# LAVORI DI NORMALIZZAZIONE DELLA FOGNATURA NERA, ADEGUAMENTO DELL'IMPIANTO DI DEPURAZIONE E COSTRUZIONE DEL COLLETTORE EMISSARIO A SERVIZIO DELL'AGGLOMERATO DI PORTO CESAREO (LE)

**R 1.7.1**

*Relazione di riscontro alle autorizzazioni (CdS del 02.03.2012)*

*Aree degradate zona S. Isidoro*

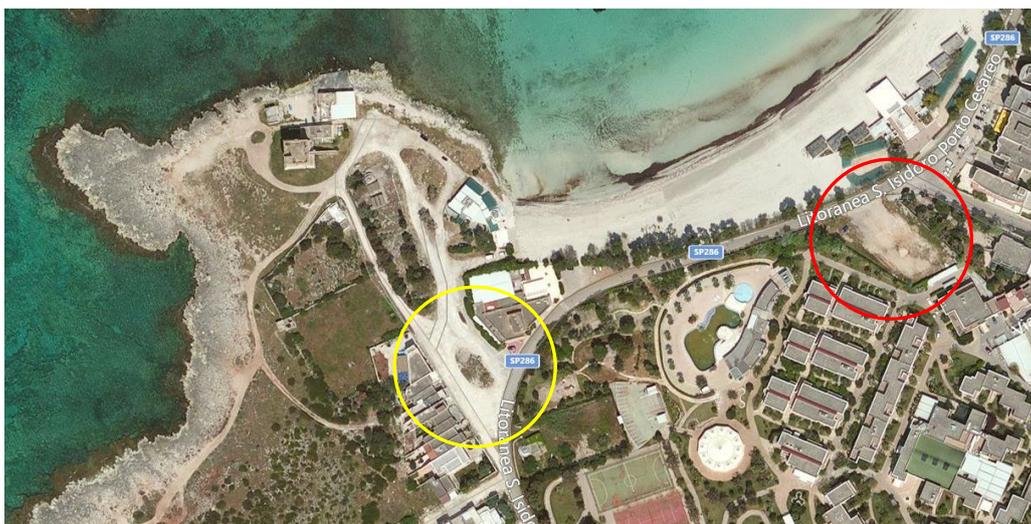
Il Consorzio Area Marina Protetta Porto Cesareo ha espresso parere favorevole senza prescrizioni con nota prot. 293/11 del 30.05.2011, limitatamente al tratto di propria competenza, in quanto la condotta attraversa un'area urbanizzata con strada litoranea. Inoltre nel parere è riportato che *"nel tratto in località S. Isidoro la condotta attraversa un'area paesaggisticamente degradata, pertanto, si chiede di valutare la possibilità di prevedere opere di compensazione, come un marciapiede o aree parcheggio, sistemazione area mercatale."*

In base ai sopralluoghi effettuati, si ipotizza che l'area degradata a cui fa riferimento l'Ente Consorzio possa essere quella evidenziata in rosso nella Figura che segue, che nel frattempo è stata sistemata probabilmente dal Comune di Nardò, come si evince dalla seguente immagine fotografica.

Pertanto, il progetto definitivo prevede la sistemazione tramite realizzazione di spartitraffico e la piantumazione di essenze locali dell'area evidenziata in giallo nell'immagine sopra riportata.
